Avis

**sur la sécurisation du remplissage du barrage de Montbel
sur les communes de Laroque-d'Olmes, Lérans et Régat (09)**

N°saisine : 012359/GUNENV

Date : 12 mars 2026

Figure 2 : localisation du projet (source : étude d'impact)

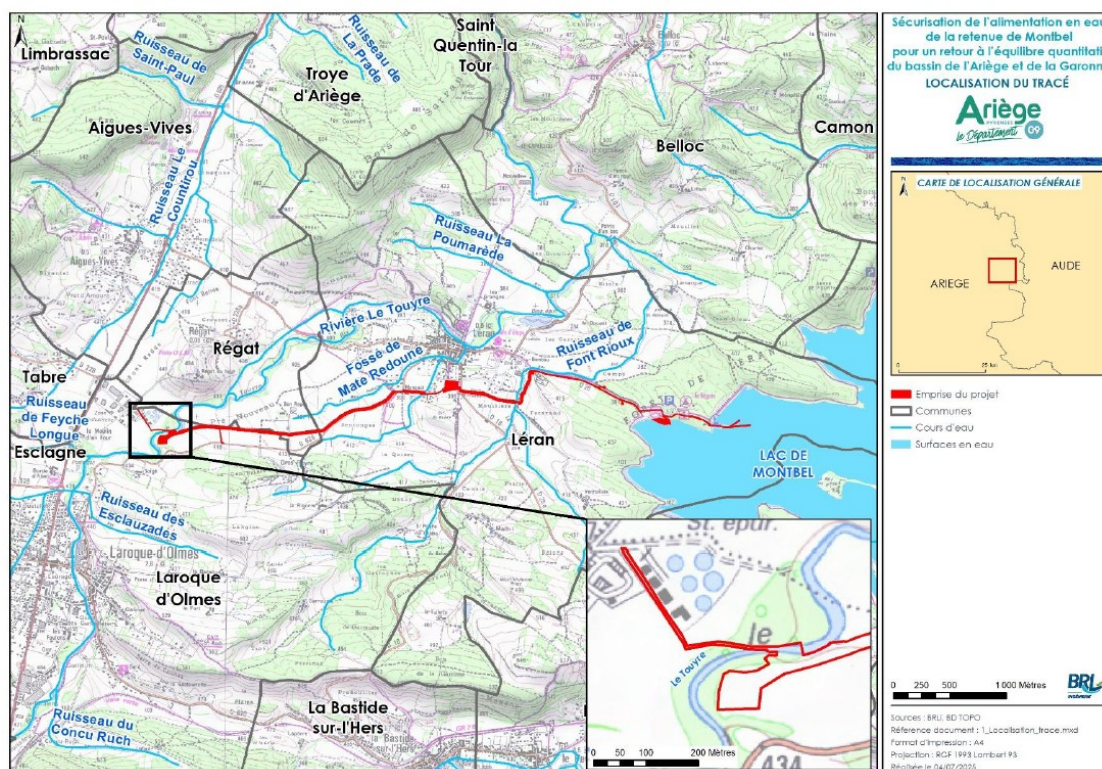
Un seuil de type clapet mobile est implanté en amont du rejet de la station d'épuration des eaux usées (hauteur utile de 1,4 m et d'une largeur de 9 m). Il peut s'effacer lors des périodes de basses eaux et lors des crues. Une vanne murale d'une largeur de 1 m est prévue pour maintenir le débit réservé (600 l/s). Une grille ichtyocompatible est prévue en rive droite pour protéger la prise d'eau du Touyre et la dévalaison piscicole.

Des aménagements par enrochements sont prévus sur les deux rives et dans le lit sur une longueur de 15 m en amont et en aval du seuil. Un local technique est implanté en rive droite.

Un débitmètre est installé au départ de l'adducteur. Une station de mesure de pollution est prévue en amont de la prise d'eau (en cas de détection de pollution, les prélèvements des eaux du Touyre sont interrompus).

La prise d'eau est équipée d'une passe à poissons, implantée en rive droite, pour la montaison de la faune piscicole (Barbeau fluviatile, Goujon, Loche franche, Truite fario et Vairon). La passe est constituée de sept bassins avec échancrures d'une longueur de 14 m environ (hauteur totale de chute de 1,4 m). La dévalaison est réalisée par la vanne murale et par une goulotte de dévalaison d'une largeur de 80 cm. Un dispositif de franchissement pour le Desman des Pyrénées est prévu en rive gauche d'une largeur de 30 cm avec un parement rugueux.
